# Revisión y Aprobación del Plan de Inversiones en Transmisión para el Área de Demanda 4

*Período 2025-2029*

Lima, febrero 2024

**Gráfica N° 6.4**  
**Diagrama Unifilar SET Rioja**

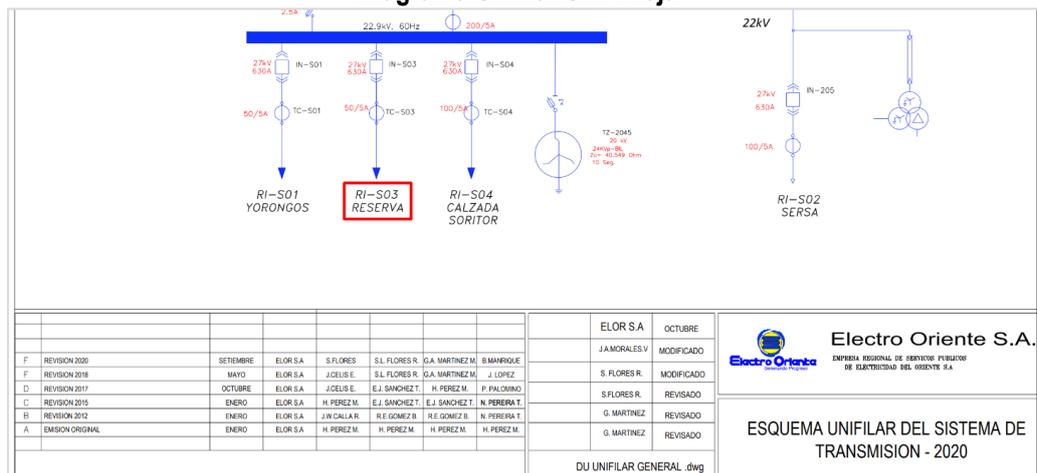
Con relación a la solicitud de renovación de las tres (03) celdas de Alimentador en 22,9 kV por antigüedad, de la revisión de las fotografías de las placas de las celdas, se identifica que el año de fabricación es 1987. Es decir, tienen una antigüedad de aproximadamente 37 años. Asimismo, en el registro de fallas de los alimentadores de la SET Rioja que ELOR adjunta como sustento se verifica que en lo que va del año 2023 se presentaron 8 eventos de falla. Por ello, se incluyen en el PI 2025-2029 las tres (03) celdas de alimentador en 22,9 kV para el año 2025. Adicionalmente, por los mismos argumentos expuestos, también se requiere incluir en el PI 2025-2029 una (01) celda de transformador en 22,9 kV para el año 2025. Al mismo tiempo, se dan de Baja tres (03) celdas de alimentador en 22,9 kV y una (01) celda de transformador en 22,9 kV existentes.

Con relación a la solicitud de una (01) celda de medición en 22,9 kV, se debe señalar que la subestación Rioja no cuenta con celda de medición en 22,9 kV. En ese contexto, se requiere incluir en el PI 2025-2029 una (01) celda de medición de 22,9 kV para el año 2025.

Sin perjuicio de lo señalado, con relación a la solicitud de una (01) celda de alimentador en 22,9 kV destinada a la reconfiguración de redes, se debe mencionar que ELOR no ha presentado los diagramas de carga en formato DWG o PDF de ninguno de los alimentadores. Además, no ha sustentado con simulaciones la afirmación relativa a las caídas de tensión en el alimentador, ni ha ofrecido evidencia concreta de haber evaluado alternativas adicionales a nivel de distribución que, eventualmente, podrían solucionar los inconvenientes asociados con la presunta caída de tensión.

**Gráfica N° 6.5**  
**Caída de tensión en la SET Tarapoto en el año 2025**

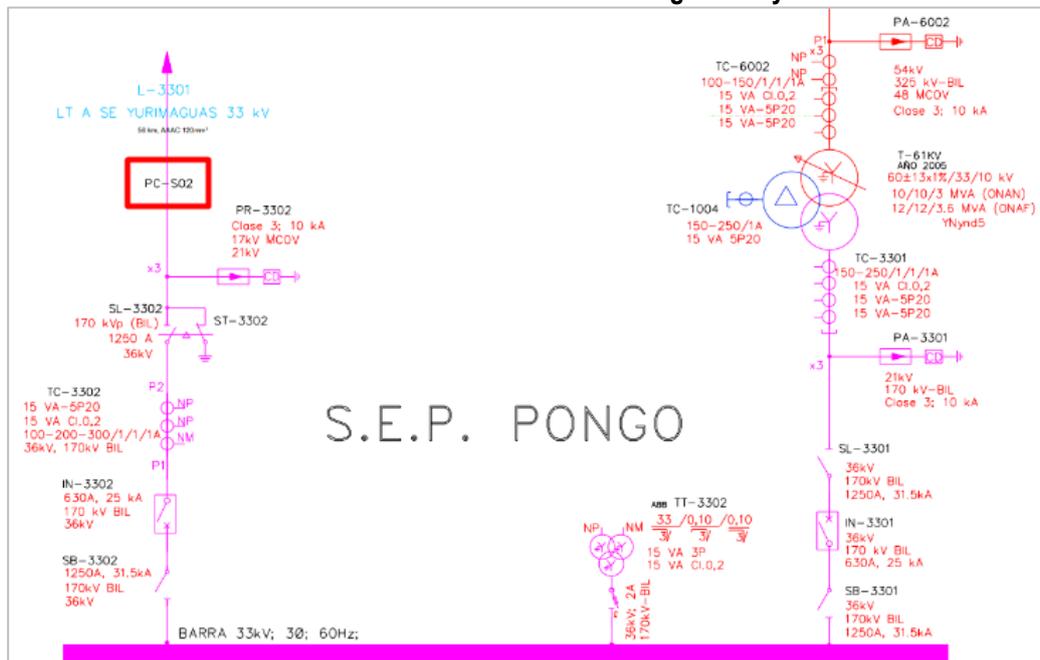
Por otro lado, como parte del proceso de planeamiento, Osinerghmin mediante el análisis de flujo de carga ha identificado problemas de caída de tensión en la SET Tarapoto en el año 2025, tal como se muestra en la Gráfica N° 6.5. En ese contexto, se requiere incluir en el PI 2025-2029 un (01) banco de condensadores de 1x3,5 MVar en 10 kV con una (01) celda de transformador en 10 kV para su conexión para resolver el problema de caída tensión el año 2025.

**Gráfica N° 6.7**  
**Trayectoria de las redes en 33 kV a ser atendidas desde la SET Yurimaguas**

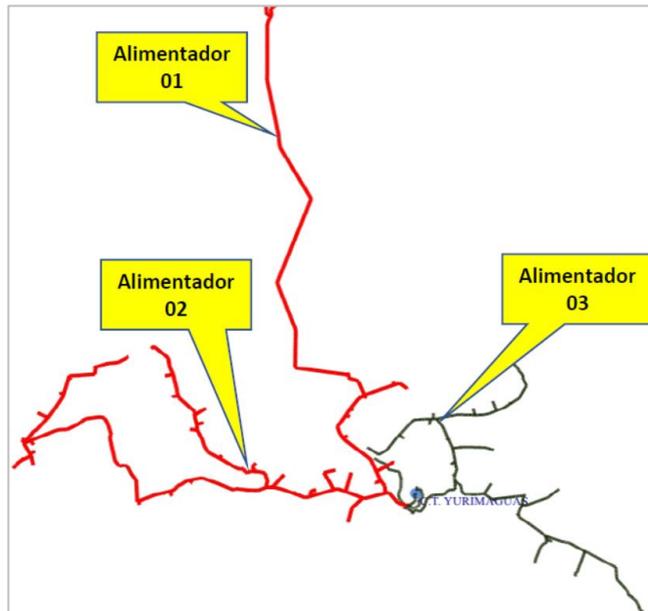
Con relación a la solicitud de tres (03) celdas de alimentador en 33 kV, se ha verificado que actualmente las redes en 33 kV de las zonas aledañas a la SET Yurimaguas son alimentadas desde la SET Pongo de Caynarachi, tal como se muestra en la Gráfica N° 6.6. Adicionalmente, se ha verificado que dichas redes forman tres trayectorias divergentes entre sí, por lo que, para ser reconfiguradas y atendidas desde la SET Yurimaguas, se requieren de tres (03) alimentadores en 33 kV, tal como se muestra en la Gráfica N° 6.7. Por lo tanto, se incluyen en el PI 2025-2029 tres (03) celdas de alimentador en 33 kV, para el año 2026.

**Gráfica N° 6.8**  
**Celdas de alimentador en 10 kV existente en la CT Yurimaguas**

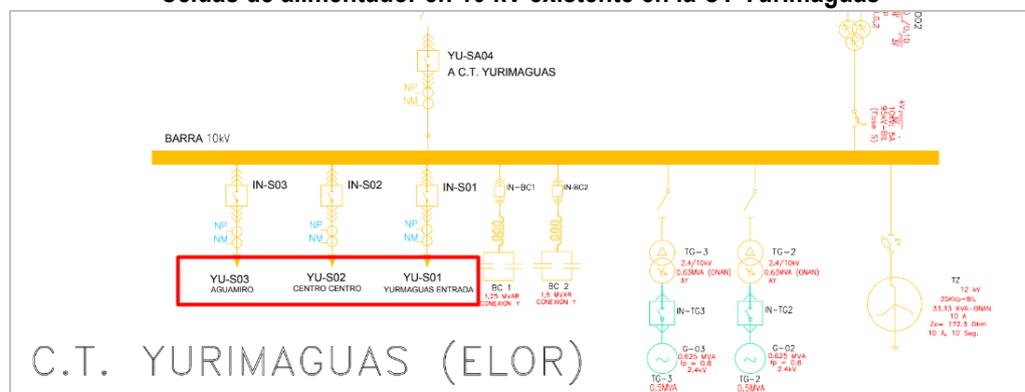
Con relación a la solicitud de las tres (03) celdas de alimentador en 10 kV, se ha verificado que existen tres celdas de alimentador en 10 kV en la CT Yurimaguas, tal como se muestra en la Gráfica N° 6.8, que requieren ser instaladas en la SET Yurimaguas. Además, se verifica que el alimentador YU – S03 en 10 kV presenta una trayectoria dispersa, razón por la cual debe ser reconfigurada y para ello se requiere una (01) celda de alimentador en 10 kV. Es decir, serían necesarias cuatro (04) celdas de alimentador de 10 kV. No obstante, se debe tener en cuenta que en el Plan de Inversiones 2017-2021 (en adelante “PI 2017-2021”), se aprobaron dos (02) celdas de alimentador de 10 kV para el año 2018. En ese contexto, solo es necesario incluir en el PI 2025-2029 dos (02) celdas de alimentador en 10 kV, para el año 2026.

**Gráfica N° 6.9**  
**Caída de tensión en la SET Yurimaguas en el año 2025**

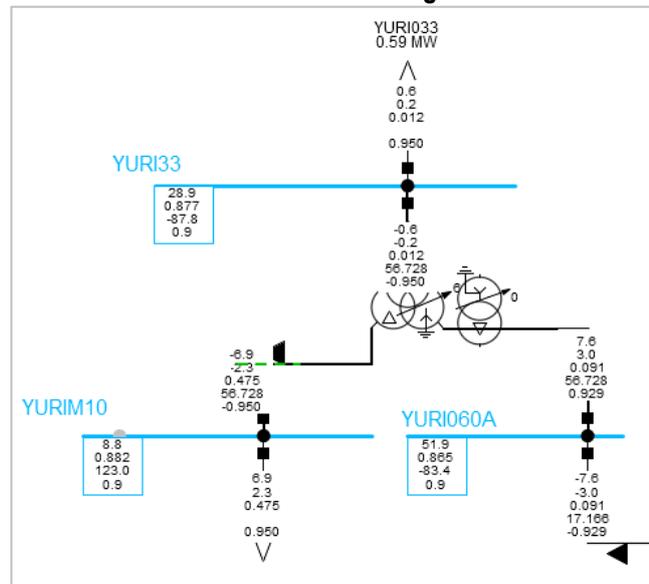
Adicionalmente, como parte del proceso de planeamiento, Osinergmin ha identificado problemas de caídas de tensión en la SET Yurimaguas a partir del año 2025, tal como se puede verificar en la Gráfica N° 6.9.

En ese contexto, se ha evaluado como alternativa de solución la implementación de un banco de capacitores de 2x1,25 MVar de 10 kV, el cual requiere una (01) celda de transformador de 10 kV para su conexión. En dicha evaluación, se verifica que el banco indicado permite solucionar el problema de caída de tensión en la SET Yurimaguas durante el período 2025-2029. En consecuencia, se incluye en el PI 2025-2029 un (01) banco de condensadores 2x1.25 MVar en 10 kV con una (01) celda de transformador de 10 kV para su conexión para el año 2025.

**Figura 1: Registros de fecha 22/04/2022 de la barra Rioja 20 kV presentados por ELOR**

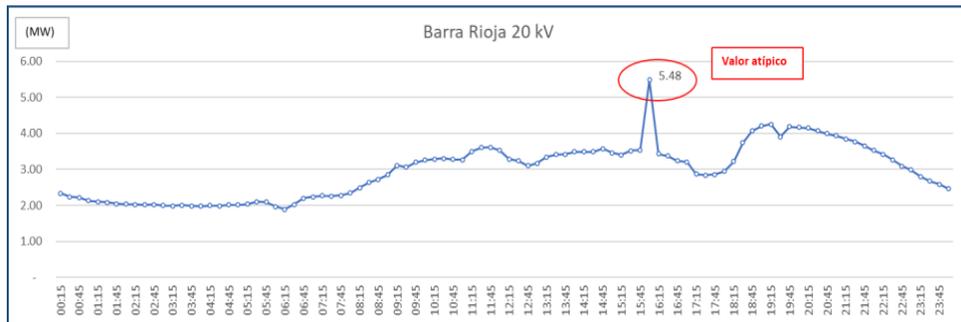
por los cuales difieren. En la hoja "Registros" del archivo "F-100\_AD 04\_PI 2025\_2029.xlsx" se advierte que la depuración de datos atípicos en la barra Rioja 20 kV no se habría realizado, tal como lo muestra la Figura 1.

Así también, de la revisión del ESTUDIO, se tiene que los valores presentados para la barra de 33 kV de la Subestación "Pongo" difieren considerablemente de los reportados mediante la norma "Formularios, Plazos y Medios para la remisión de los registros de mediciones de los Sistemas de Transmisión". Al respecto, se requiere que ELOR sustente los valores consignados en su ESTUDIO e indique la fuente de información y el motivo de la diferencia hallada.

Se procedió a verificar y actualizar los registros de medición cada 15 minutos en la pestaña registros del formato F-100 del AD 04.

Figura N° 4

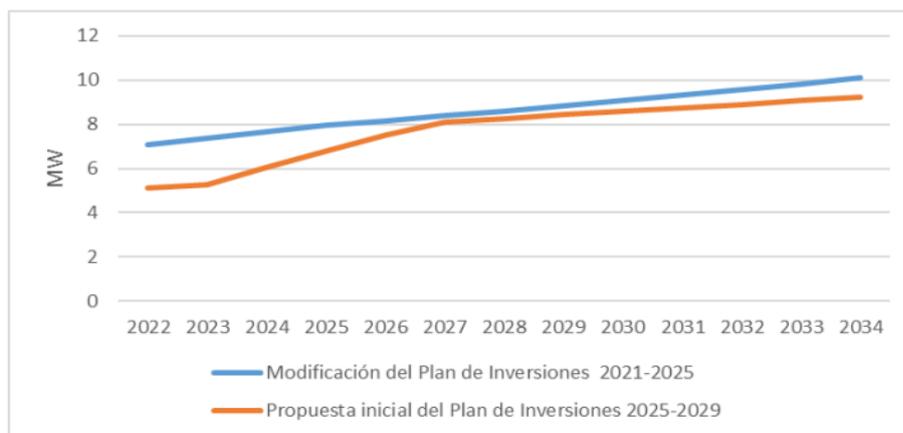
Sin perjuicio de lo anterior, es importante resaltar que ELOR indica que debido al incremento de la demanda se requerirá 01 celda de alimentador de 10 kV adicional para el año 2026. Sin embargo, al comparar la demanda de la modificación del PI 2021-2025 y de la propuesta inicial del PI 2025-2029, se verifica que esta última es mayor (Ver Figura N° 4) y, pese a ello, en el F-204 de la Modificación del PI 2021-2025 no resultaba necesario la celda de alimentador adicional.

Asimismo, en el F-204, tanto de la Modificación del PI 2021-2025 como de la propuesta inicial del PI 2025-2029, se verifica que se está considerando una capacidad en el alimentador de 10 kV de 5 MW y 3,5 MW, respectivamente (Ver Figura N° 5). Al respecto, ELOR debe indicar la razón de dicho cambio en la capacidad y/o corregir donde corresponda, de ser necesario.

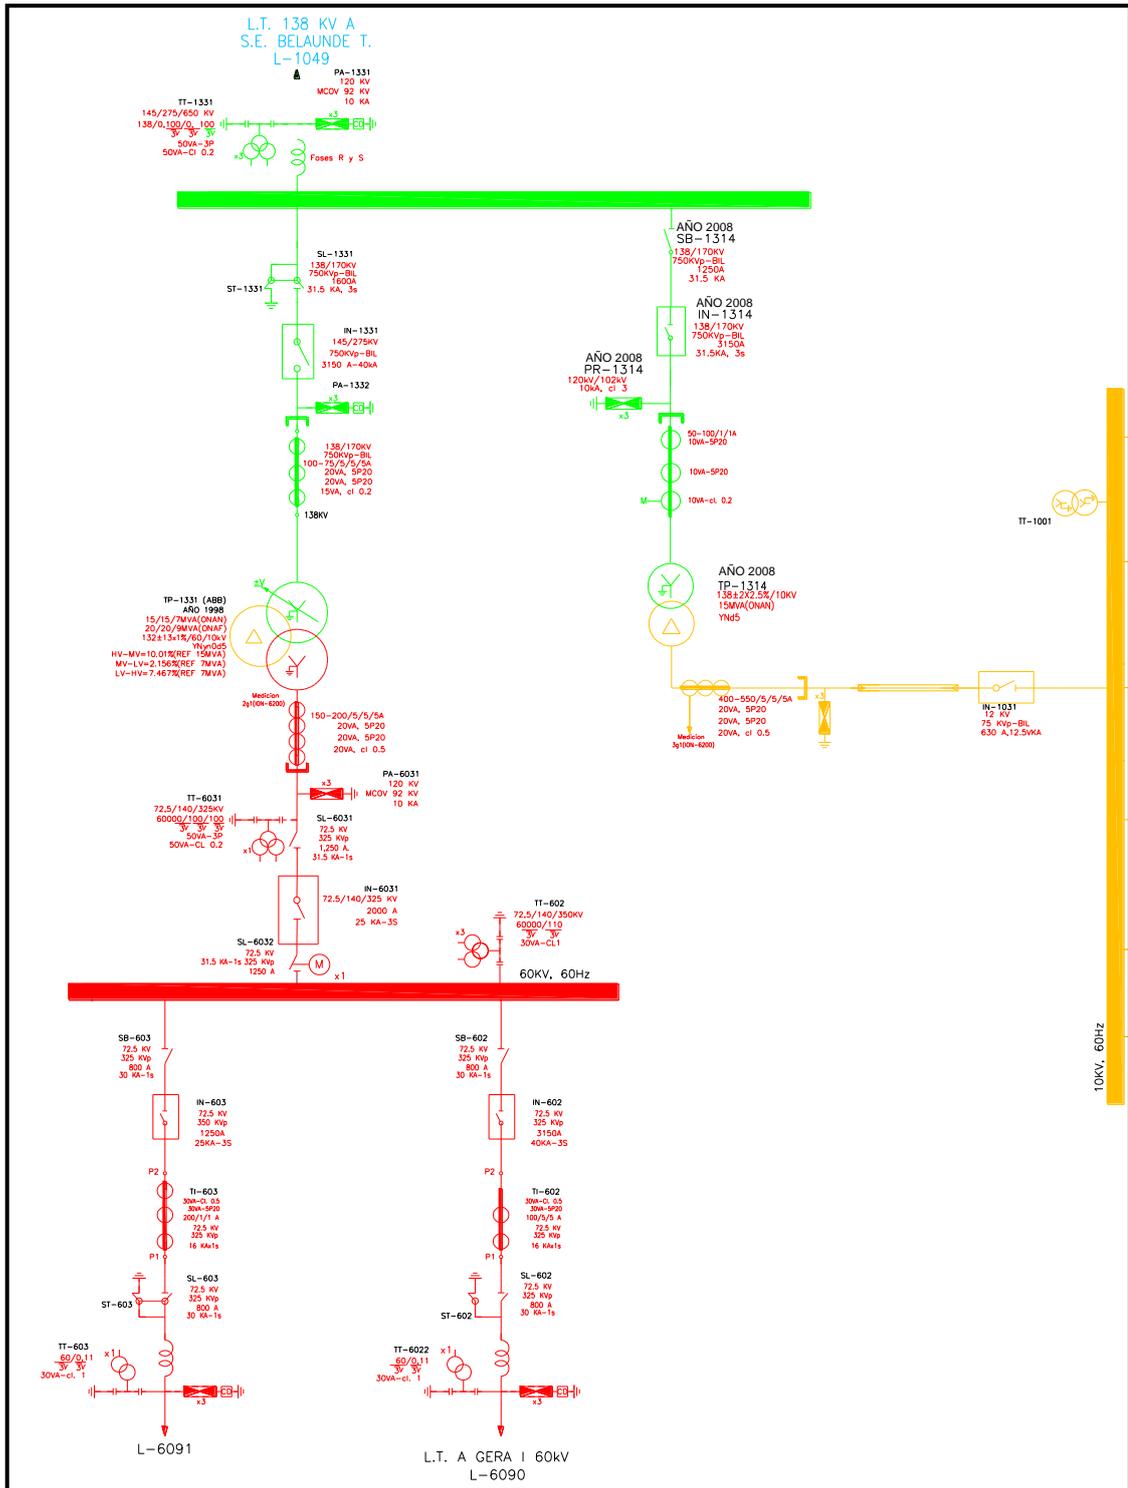
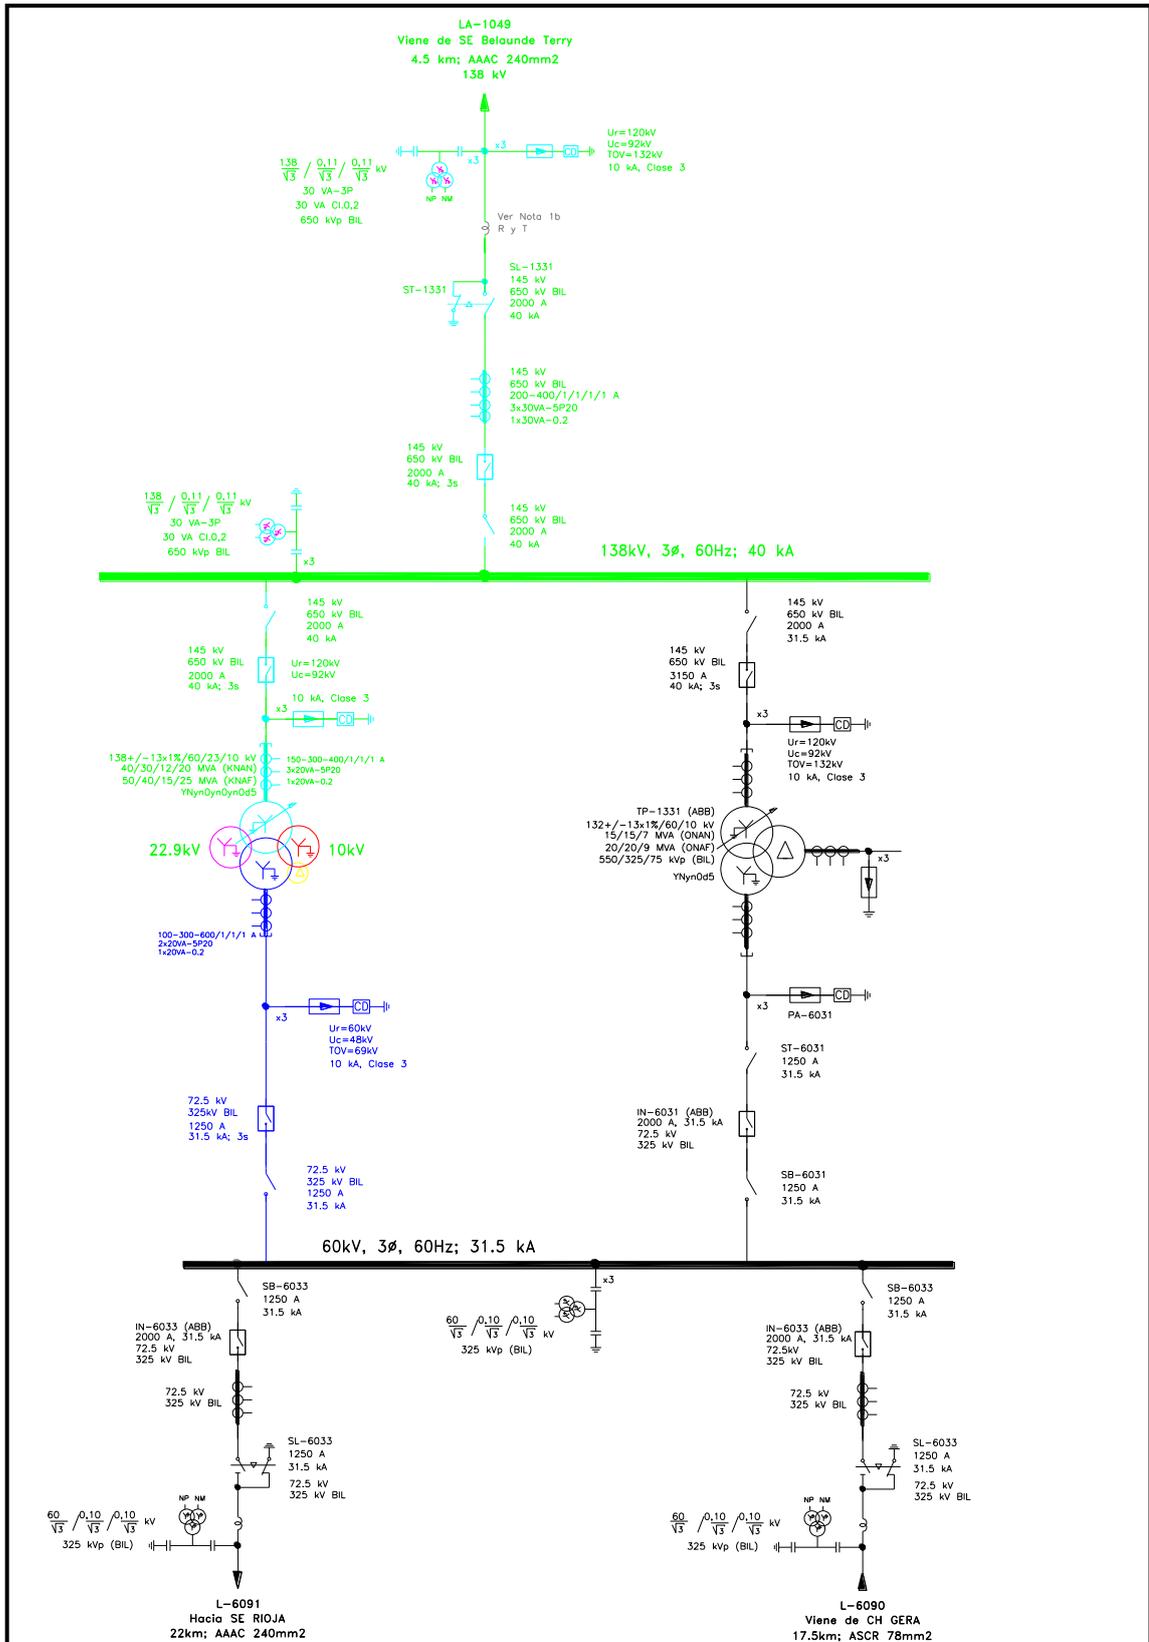
De la actualización del formato F-204 con la demanda recalculada, mencionamos que en la SET MOYOBAMBA no se requiere mayores alimentadores en 10kV, tal como se muestra en el siguiente cuadro:

Por lo cual para la propuesta definitiva se retira la solicitud de una celda de alimentador en 10kV por Demanda.

Alimentador MO-S04

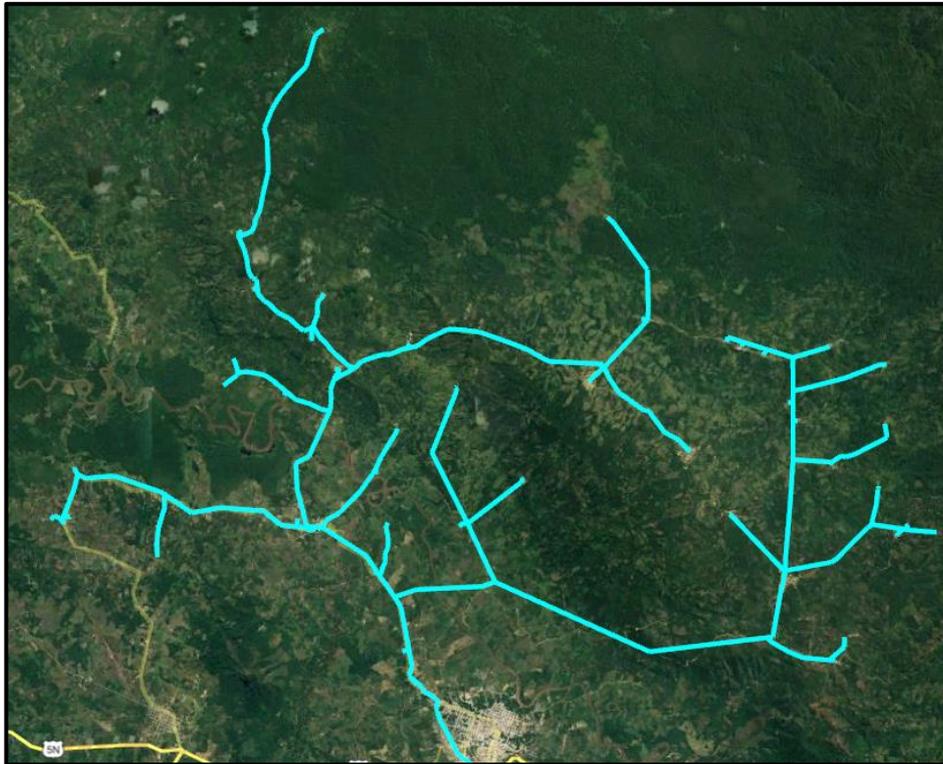
con el alimentador MO-S04 que viene atendiendo en el nivel de tensión de 22.9kV, para ello se tiene un transformador elevador de 10/22.9kV en la SET MOYOBAMBA por no contar con una barra de 22.9kV en el transformador actual, por ello se viene solicitando la celda en 22.9kV para la SET MOYOBAMBA, a continuación, se muestra las redes MT del alimentador MO-S04.

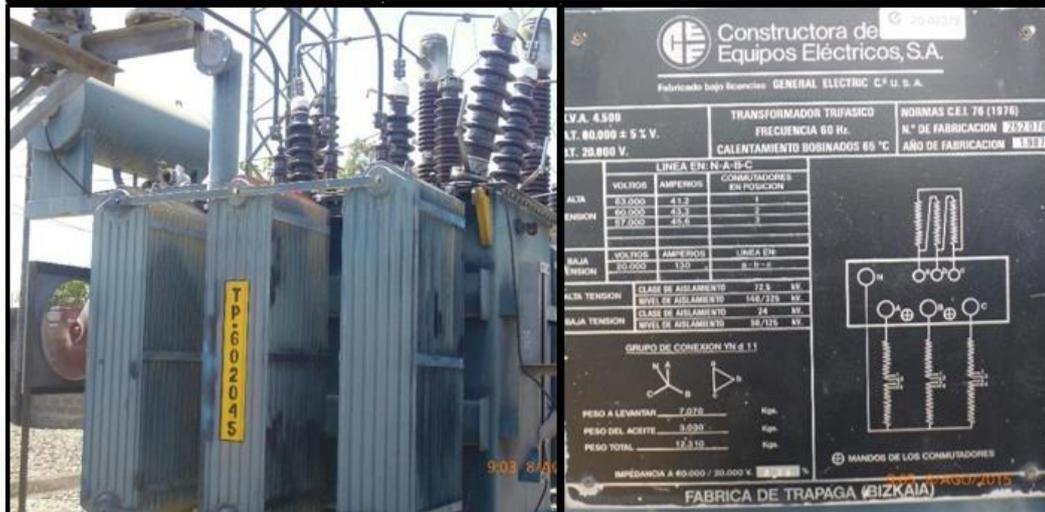
Respecto a la celda de alimentador de 22,9 kV para reconfiguración de redes, ELOR debe justificar mediante diagramas de cargas los cuatro alimentadores que tendrá la subestación, debido a que la carga en el devanado de 22,9 kV es de 2,56 MW y se puede atender desde un solo alimentador.

Es importante precisar que, tal como lo establece la NORMA TARIFAS, ELOR debe considerar un factor de potencia de 0,95 en las barras de MT de las SET para sus simulaciones. Adicionalmente, se requiere que ELOR evidencie que ha evaluado otras soluciones a nivel de distribución (reguladores de tensión, por ejemplo) y que estas no permiten solucionar el problema de caída tensión.

## 6. SET Gera

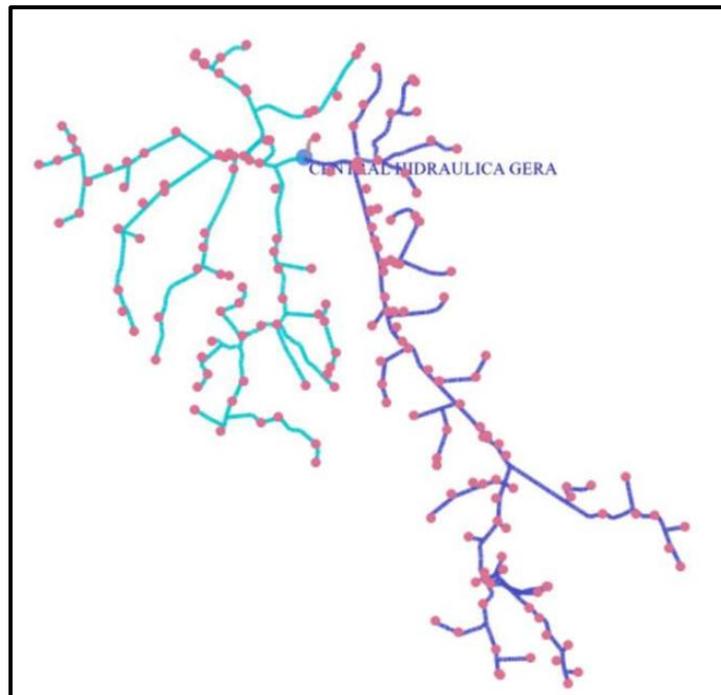
Respecto a las dos celdas de alimentador de 22,9 kV, se requiere que ELOR sustente su solicitud mediante fotografías del estado de la celda, año de fabricación, así como el sustento donde se verifique el inconveniente de la celda para su operación y mantenimiento.

Respecto de la celda de transformador de 10 kV, ELOR debe validar su solicitud, debido a que el devanado de 10 kV es usado íntegramente por la generación y no formaría parte del Plan de Inversiones.

Respecto a las tres celdas de alimentador de 10 kV, ELOR deberá verificar si las celdas son utilizadas por el generador, ya que estos Elementos no formarían parte del Plan de Inversiones.
